betreft: concept Ambitiedocument gemeentelijk monument Verlosserkerk

Betreft: inspraakreactie op het concept Ambitiedocument; Verlosserkerk Bussum

Betreft: inspraakreactie op het concept Ambitiedocument Verlosserkerk Bussum

Betreft: Herontwikkeling Verlosserkerk Bussum

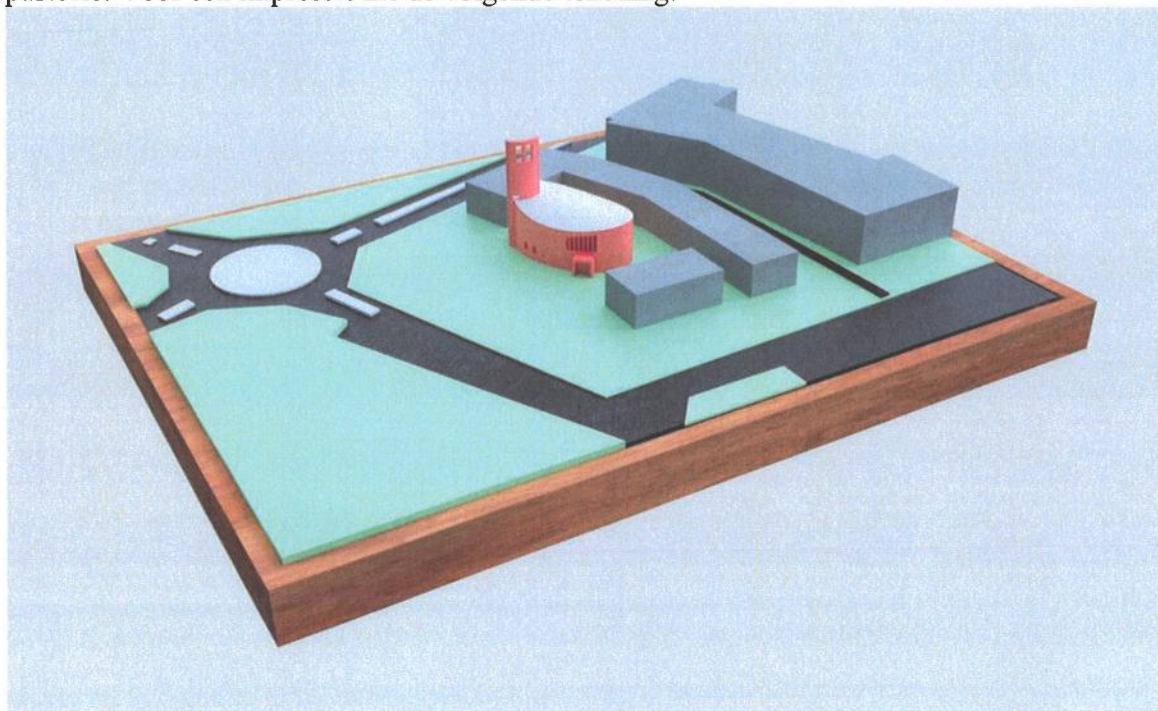
1. Aan de m.i. belangrijkste conclusies en aanbevelingen in het waarden stellend onderzoek wordt in het concept Ambitiedocument geen recht gedaan. De auteurs bevelen aan dat: citaat: • *Bij transformatie de karakteristieke opbouw van kerkzaal en lagere, platte bouwvolumes behouden..* En • *Bij transformatie de karakteristieke kerkzaal als expressief hoofdvolume behouden met ondergeschikte bouwvolumes erom heen., einde citaat* (zie blz. 37 bijlage Bouwhistorische verkenning, waardenstelling & transformatie-advies Verlosserkerk, Bussum, onder aanbevelingen). Immers, de kerkzaal is ca. 9 meter hoog. De twee voorgestelde appartementsgebouwen zijn resp. 10 en 13 meter hoog, zelfs 11,5 en 14,5 meter indien een half verdiepte parkeergarage wordt gerealiseerd. Beide appartementsgebouwen staan pal achter de kerkzaal en steken er dus aanzienlijk boven uit. Hier is zeker geen sprake van lagere en ondergeschikte bouwvolumes. In het concept Ambitiedocument wordt op blz. 7 “De Verlosserkerk als gemeentelijk monument” is wel het waarden stellend onderzoek genoemd maar ontbreekt de motivering om af te wijken van de aanbevelingen. Hierbij het verzoek om:

- a. *de toegestane bouwhoogte in overeenstemming met de aanbevelingen terug te brengen tot lagere bouwvolumes dan de kerkzaal, m.i. een maximale bouwhoogte van ca 6 meter (twee verdiepingen)*

- b. *indien aan a. geen gehoor wordt gegeven alsnog de motivering om af te wijken van de aanbevelingen op te nemen in het concept Ambitiedocument.*
2. Ik mis in het concept Ambitiedocument visualisaties van de nieuwbouw situatie. Ik begrijp niet waarom er pagina vullende foto's zijn opgenomen van de bestaande situatie maar geen enkele “artist impression” van de nieuw situatie. Immers, een beeld zegt meer dan 1000 woorden. Op blz. 14 is geschreven dat citaat: • *De toe te voegen bouwvolumes vormen als het ware een nieuw decor voor het kerkgebouw. De architectuur van deze nieuwe volumes dient de uitstraling van het kerkgebouw te versterken*”. *Einde citaat*. Hierbij het verzoek om dat “stralende middelpunt” alsnog te illustreren met de volgende 3D tekeningen van de voorgestelde situatie:
